LANDSCHAFTS-  
ARCHITEKTONISCHER  
WETTBEWERB  
**DIE ÖFFENTLICHEN RÄUME  
DER ROTEN SAITE NORD**

DOKUMENTATION DER  
WETTBEWERBSERGEBNISSE

# 1. PREIS – „SINFONIE DER SEESTADT“

Vertiefungsbereich Nelson-Madela-Platz

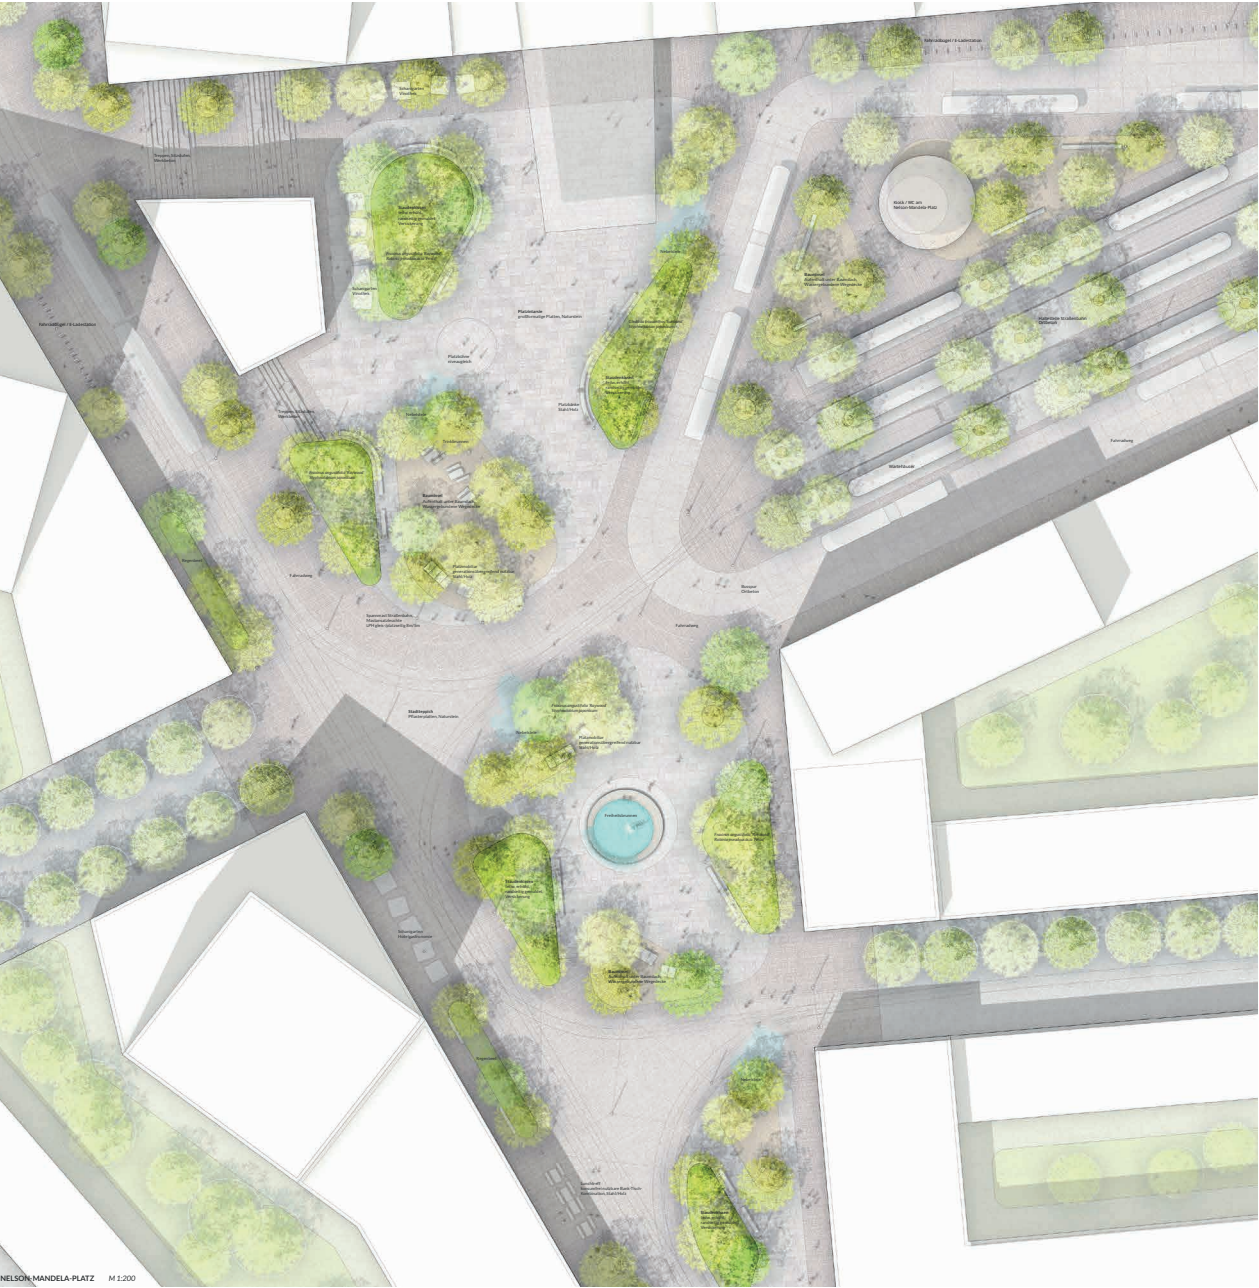
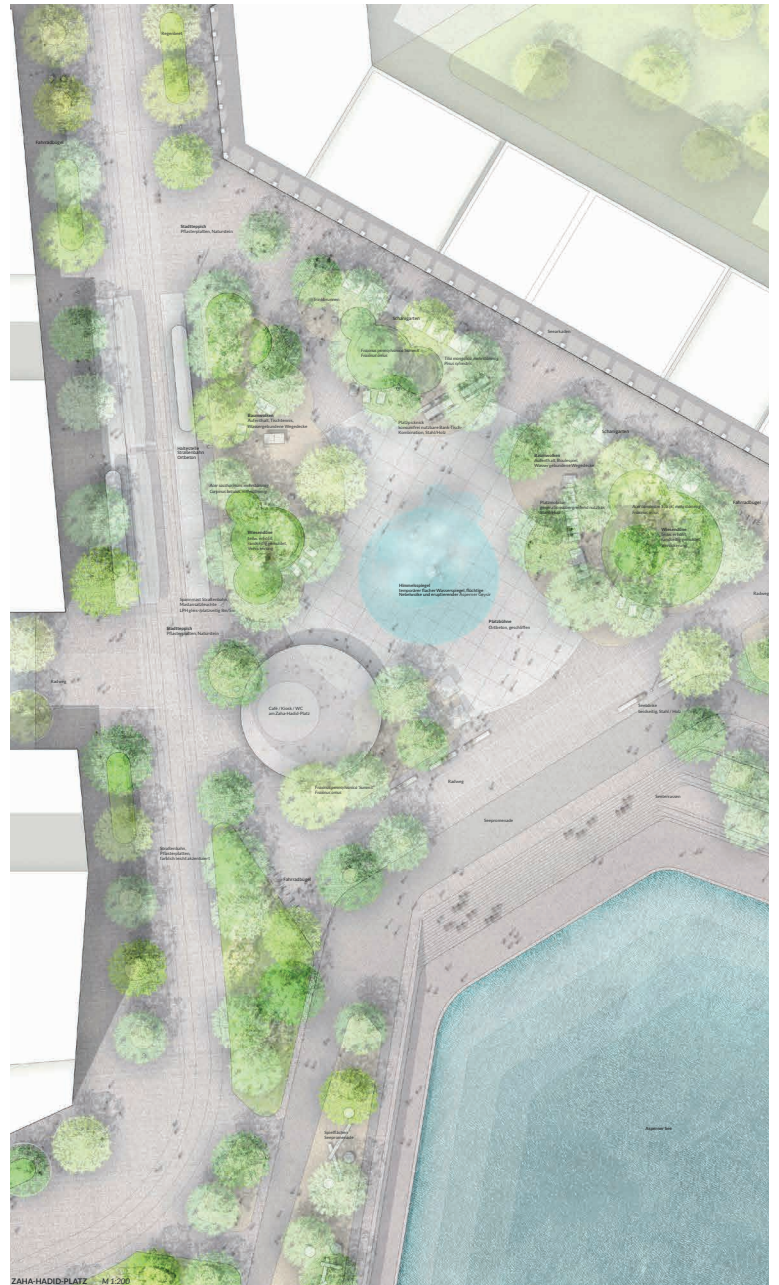
Das Projekt überzeugt durch seine scheinbar selbstverständliche Zeitlosigkeit und unaufgeregte Eleganz, dabei weist es bei genauerer Betrachtung zugleich eine hohe Präzision gepaart mit großer Sensibilität bei der räumlichen Gliederung und Gestaltung auf. Dabei bilden die markanten, regelmäßigen doppelten Baumreihen in der co-kreativen Meile ein ruhiges städtisches Rückgrat, das Platz für gewünschte co-kreative Aktivitäten offenlässt. Gekonnt wird die Sonnenallee gequert, ohne dass der Raumfluss unterbrochen wird, die beiden Zwillingplätze werden auf selbstverständliche Weise integriert und bieten spezifische Milieus. Wie differenziert und bewusst die Baumreihen gesetzt sind, zeigt sich insbesondere im nördlichen Bereich der co-kreativen Meile: an der Westseite des Platzes ist die Baumreihe immer wieder unterbrochen, um den Gebäuden mehr Präsenz am Platz zu geben. Ähnlich präzise sind die Baumsetzungen bei der Einbindung der Grünen Saite und südlich des Solitärgebäudes (Baufeld A9).

Die beiden Plätze im Norden und Süden akzentuieren jeweils stark differenzierte räumliche Abschlüsse ohne klare geometrische Ordnung. Der Nelson-Mandela-Platz im Norden ist in drei Teilbereiche gegliedert, den Bahnhofsvorplatz, den ÖV-Wartebereich und den runden Eingangsbereich zur co-kreativen Meile. Die klare Zonierung entspricht sehr gut den unterschiedlichen funktionalen und atmosphärischen Anforderungen dieser Platzbereiche. Der Anschluss zum westlichen Rand des Nelson-Mandela-Platzes wirkt topographisch gut gelöst. Die vorgeschlagenen Überdachungen inklusive Pavillon mit Kiosk und der starken Durchgrünung

lassen eine entspannte Atmosphäre mit hoher Aufenthaltsqualität bei jeder Witterung an diesem wichtigen ÖV-Umstiegsunkt erwarten. Der Bahnhofsvorbereich kombiniert eine klare räumliche Fassung mit gut gegliederten Wegrelationen, das bestehende Bahnhofs-Flugdach wird geschickt integriert. Der Eingangsbereich zur co-kreativen Meile erhält durch seine klare Form einen deutlichen Charakter und schafft einen zusätzlichen räumlichen Akzent. Gewürdigt wird die Ausgestaltung der Gehölzbegleitung an der Westseite des Nelson-Mandela-Platzes.

Der Zaha-Hadid-Platz ist mit einer intensiven Baumpflanzung in mehrere Teilbereiche gegliedert, der Pavillon mit Kiosk und die Wasserfläche setzen spezifische Akzente, wobei man den Pavillon auch als Umlenkpunkt von der zentrale Achse Richtung See sehen kann.

- Die Jury stellt die vorgeschlagene Ausgestaltung des gesamten gepflasterten Bereichs in Naturstein aus wirtschaftlicher Sicht massiv in Frage. Die Projektant:innen werden aufgefordert, entweder die Leistung zu plausibilisieren oder geeignete Vorschläge für alternative, kostengünstigere Bodenbeläge zu unterbreiten.

- Bei der vertieften Planung der Wasserflächen werden kreative Lösungen für gleichzeitig gestalterisch überzeugende, ganzjährig erlebbare und wirtschaftlich betreibbare Realisierungen erwartet.

- Prinzipiell ist für jeden Baum entsprechender, exklusiver Lebensraum entsprechend den Vorgaben der zuständigen Wiener Magistratsabteilungen sicherzustellen. Die Baumscheiben können nicht als wassergebundene Decke ausgeführt werden. Begehbare Baumscheiben sind nur in einzelnen Ausnahmefällen möglich. Ihre Notwendigkeit ist zu begründen.

- Ganzjährig und intensiv genutzte Gehrelationen können nicht als wassergebundene Decken ausgeführt werden. Als Ersatz für diese Flächen sind adäquate Vorschläge zu unterbreiten.

- Die Situierung der Stadtmöblierung, im Speziellen der Bänke, sind auch aus dem Gesichtspunkt möglichst einladender Kommunikation, im Detail darzustellen und zu plausibilisieren. Für höheren Sitzkomfort sind z.T. auch Bänke und Einzelsessel mit Armlehnen anzubieten.

- Die beiden Pavillons sollten ausschließlich konsumfreien Aufenthalt anbieten, die Dimension ist auf ein sinnvolles Maß zu reduzieren und die Ausgestaltung in Zusammenarbeit mit Architekt:innen und Statiker:innen zu entwickeln.

- Der Anteil der versiegelten Fläche am Nelson-Mandela-Platz ist eindeutig zu hoch.
- Lage der Grüninseln ist zu überprüfen, um einerseits die Gehrelationen, andererseits die Nutzung der EG-Zonen zu optimieren (insbesondere im Bereich des südlichen Eingangsbereichs der co-kreativen Meile)
- Die Ausgestaltung der Hochbauten, Pavillons, Dächer und Vordächer ist in einem interdisziplinären Prozess gemeinsam mit Architekt:innen und Statiker:innen zu überarbeiten
- Die Dimension der Haltestellenüberdachungen ist zu prüfen und wenn möglich zu vergrößern, um den ganzjährigen Witterungsschutz zu verbessern
- Die Lage der Fahrradabstellplätze ist vor allem in Bezug auf ihre Erreichbarkeit, der Ausgestaltung und ihrer Anzahl zu überprüfen, damit ein optimaler Nutzungskomfort für Radfahrer:innen erzielt werden kann.

- Die Zwillingsplätze sind grundsätzlich gut gelöst, aber Baumstände in wassergebundenen Wegedecken sind nicht umsetzbar, daher ist hier eine entsprechend realisierbare Lösung zu erarbeiten.

- Prinzipiell wird die offene Struktur des Platzes begrüßt, allerdings wird ein wesentlich höherer Anteil an nicht versiegelter Flächen bzw. an Grünflächen erwartet.
- Die Positionierung des Pavillons ist in Hinblick auf den Radweg zu prüfen.
- Die Ort betonfläche am Zaha-Hadid-Platz ist zu begründen und Alternativen sind zu prüfen.

Vertiefungsbereich Nelson-Madela-Platz

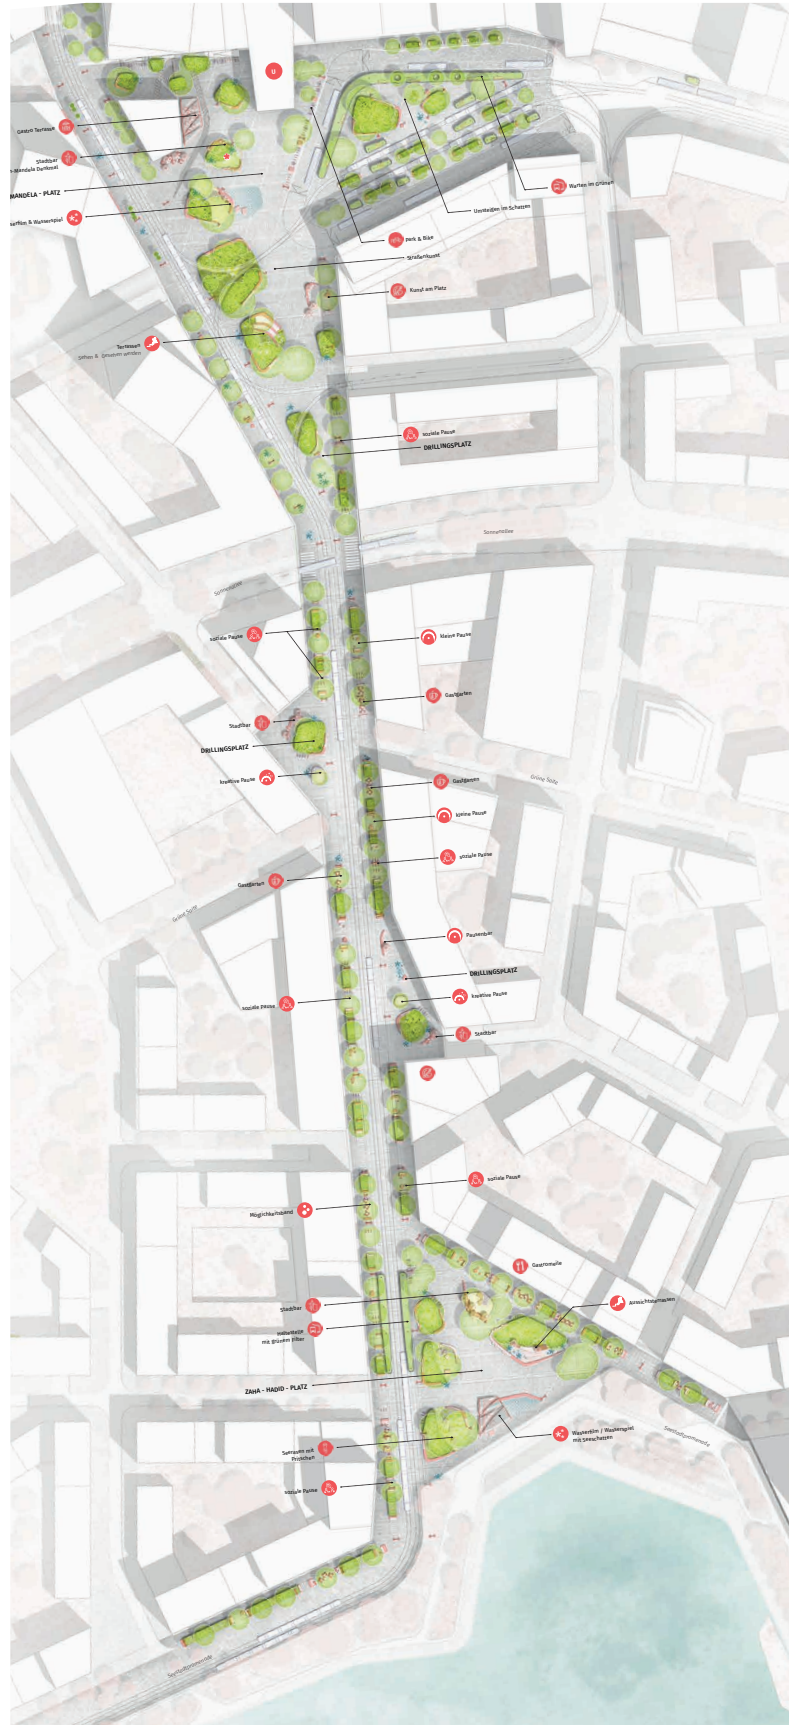
Der Beitrag besticht mit seinen klaren Aussagen und gut ablesbaren Haltungen zu den vielfältigen Entwurfsaufgaben. Diese Stringenz ist zugleich die Qualität und der problematische Aspekt dieses Entwurfs.

Als einheitliche gestalterische Elemente zur Umsetzung werden drei verschiedene ‚Inseln‘ vorgeschlagen: Klima-, Innovations- und Urlaubs-Inseln. Diese sind in ihrer Ausgestaltung und in der vielfältigen Nutzbarkeit sehr überzeugend.

Das Projekt stellt den Versuch dar, die co-kreative Meile vom Ausgang des Bahnhofs im Norden bis zum See möglichst gleichmäßig mittels der zweireihigen Alleeebäume zu begleiten. Lediglich im Kreuzungsbereich mit der Sonnenallee und bei den beiden Zwillingenplätzen gibt es größere Unterbrechungen. Genau diese beiden Grundhaltungen werden jedoch auch zur größten Schwäche des Projekts: die co-kreative Meile wird durch dieses maximale Strecken gefühlt sehr lange, die Gestaltung ist teilweise zu ‚einfach‘ gedacht, die Raumbeziehung zu den Platzbegrenzungen westlich (Solitärgebäude) und östlich des Nelson-Mandela-Platzes sind nicht gegeben, dafür reißt die Atmosphäre der co-kreativen Meile insbesondere an der Sonnenallee sehr stark ab. Die Gestaltung der Zwillingenplätze wird auf inspirierende Weise neu interpretiert, deren Offenheit und der vorgeschlagene Einsatz der Wasserflächen können überzeugen.

Die Gestaltung des ÖV-Bereichs mit der identitätsstiftenden Überdachung verspricht zahlreiche Qualitäten [...]. Bei genauerer Betrachtung sind diese Überdachungen jedoch zum einen widersprüchlich in der Darstellung und zum anderen nur wenig funktionell. Begrünte Gleise im Haltestellenbereich und unter der Überdachung sind nicht umsetzbar, die Gehrelationen sind teilweise ungünstig. [...]

Der Eingangsbereich zur co-kreativen Meile wirkt in seiner Kanalwirkung wenig einladend, die Erdgeschoßzone des angrenzenden Hauses wird völlig abgetrennt.

Eine einzigartige Gestaltung weist der Zaha-Hadid-Platz auf. Die Gliederung dieses Platzes durch die großen Grünbereiche schafft einen freien Platz mit adäquater Dimension. Die Idee hier einen ‚Kurzurlaub am See‘ verbringen zu können wird glaubhaft dargestellt. Die Proportionen und die Ausgestaltung [...] sind sehr gekonnt und lassen Verständnis für den Ort erkennen.

In der Jury wird die starke Trennung des Stadtraums vom See sehr widersprüchlich diskutiert. Die klare Haltung und Raumdefinition auf der einen Seite, die mangelnde Offenheit des Stadtraums auf der anderen Seite warfen generelle Fragen zur Entwurfshaltung auf. Einheitlich kritisch wurden hingegen die wenig einladenden, teils schmalen Wege durch das Grün zum See beurteilt.

Vertiefungsbereich Nelson-Madela-Platz

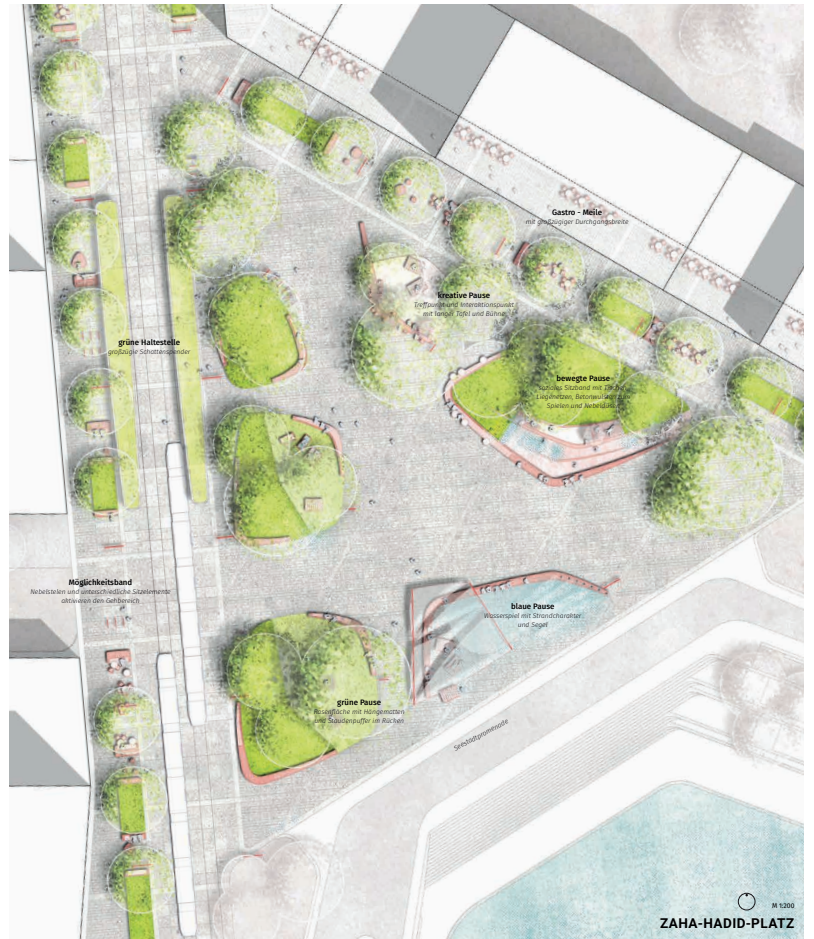
Dieser Entwurf hat sich nach der ersten Runde stark verändert, anstelle der sehr stereotypen runden Formen werden nun sehr organisch geformte, von charakteristischen gebogenen Sitzmöbeln gefasste Grüninseln angeboten. Diese flexibel gestaltbare und nutzbare Elemente erstrecken sich über das gesamte Betrachtungsgebiet und stellen so ein verbindendes Element des gesamten Entwurfs dar.

Das Motiv ‚Wasser‘ wird an allen Plätzen gespielt. Bei der Gestaltung des Nelson-Mandela-Platzes gefällt insbesondere die ungewöhnliche Einbindung des ‚Vinothek-Gebäudes‘, das auf ein Plateau gestellt wird. Die Erreichbarkeit des Nahverkehrsknotens und dessen Ausgestaltung (Witterungsschutz, Gehrelationen, Situierung der Radabstellanlagen etc.) wird kritisch gesehen. Der Ansatz, den potentiellen Gefährdungsbereich für Fußgänger:innen bei der T-förmigen Gleis Kreuzung durch die Anordnung einer Grüninsel zu entschärfen, wird gewürdigt, wenn auch kurze Grüngleise von den Wiener Linien nicht realisiert

werden. Die Idee den südlichen Bereich des Nelson-Mandela-Platzes der co-kreativen Meile zuzuordnen und als ‚Drillingsplatz‘ zu gestalten wird als spannende Idee gewürdigt. Die Umsetzung kann jedoch nicht überzeugen, der trichterförmige Weg vom Bahnhofsausgang bis zur co-kreativen Meile wirkt wenig intuitiv, das Fehlen von wegbegleitendem Grün wird gerade in diesem neuralgischen Straßenbereich vermisst.

Dagegen erscheint die bewusste Offenheit der Zwillingsplätze als eine reizvolle Raumfrequenz. Die Gestaltung des Zaha-Hadid-Platzes kann hingegen nur wenig überzeugen. Die Raumgliederung mit den Grüninseln erzeugt zwar kleinteilige Aufenthaltsbereiche lässt aber das große Ganze nicht erkennen, die Situierung des Wasserspiels und des Sonnensegels stehen der gewünschten Perspektive auf den See im Weg. Die Idee das Möglichkeitsband entlang der Arkaden zu verlängern wird als interessant erachtet, die begehbaren Raseninseln wären dennoch ein spannendes Experiment für Wien.

3:0 Landschaftsarchitektur (Wien/Österreich)

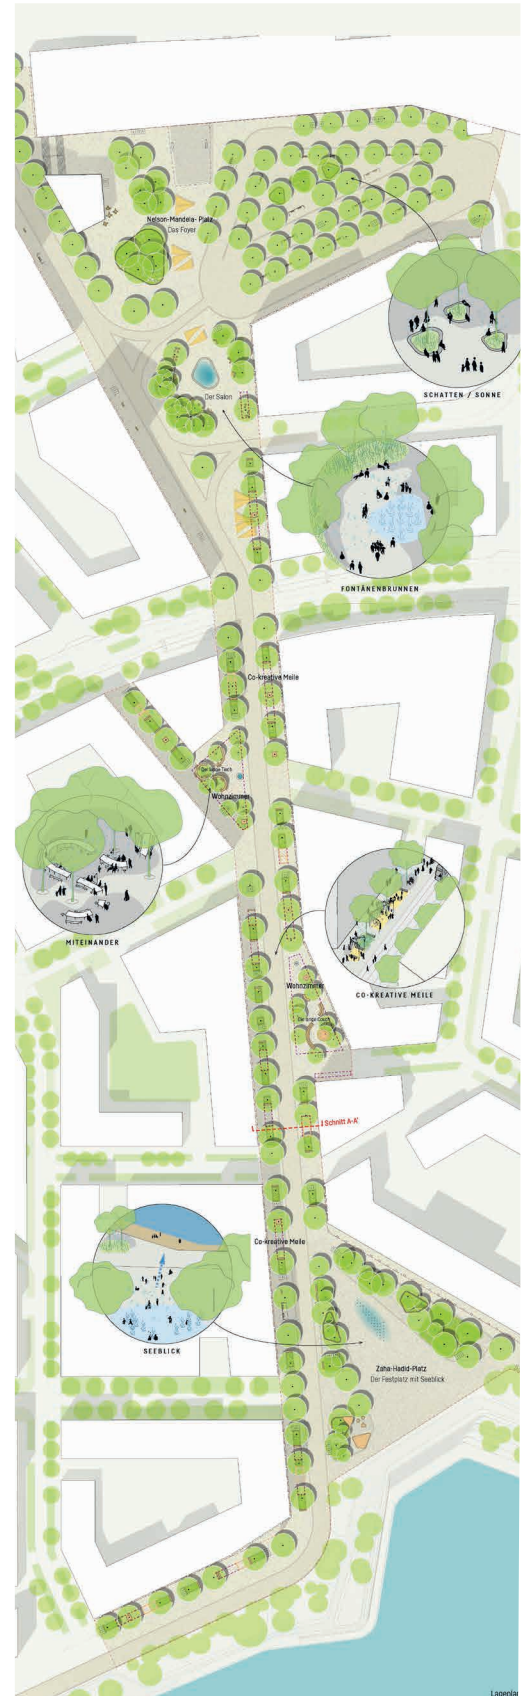
Der Entwurf sieht eine starke Durchgrünung des Stadtraums mit bewusst komponierter Gehölzabfolge vor. Der Stadtraum wird damit sehr stark von der Vegetation im Jahresverlauf geprägt und bekommt so – im Rahmen der Möglichkeiten – eine hohe Wiedererkennbarkeit. Die vorgeschlagenen Pflasterungen greifen auf sympathische Weise in ihrer Materialität das Motiv der Auenlandschaft auf. Neben den Baumpflanzungen und dem ungewöhnlichen Bodenbelag nutzt der Entwurf noch weitere Gestaltungsthemen: Raster mit Pergolen, gebogene Bänke und Tische, Sonnensegel... Insgesamt entsteht jedoch ein wenig kohärenter, nicht besonders charakteristischer Raumeindruck.

Der Nelson-Mandela-Platz wird mit zahlreichen Bäumen versehen, zusätzlich werden Freiflächen mit kleinteiligen, wenig charakteristischen Segeln beschattet. Es sind nur wenige witterungsgeschützte Wartebereich zu erkennen. Der ‚Salon‘ genannte Übergang zur co-kreativen Meile verspricht eine hohe Aufenthaltsqualität, schottet sich aber vom ostseitigen Raumabschluss stark ab und lässt generell eine räumliche Spannung vermissen.

Die beiden Zwillingsplätze sind sehr differenziert gestaltet, bilden eine willkommene Abwechslung im Straßenraum, die Ausgestaltung und Möblierung verspricht ein gutes Angebot zur ‚Co-Kreation‘.

Der Zaha-Hadid-Platz öffnet sich trichterförmig zum See – beidseits flankieren Baumgruppen die Freifläche. Die Gestaltung wirkt dabei nicht maßstabsgerecht und räumlich recht wenig differenziert.
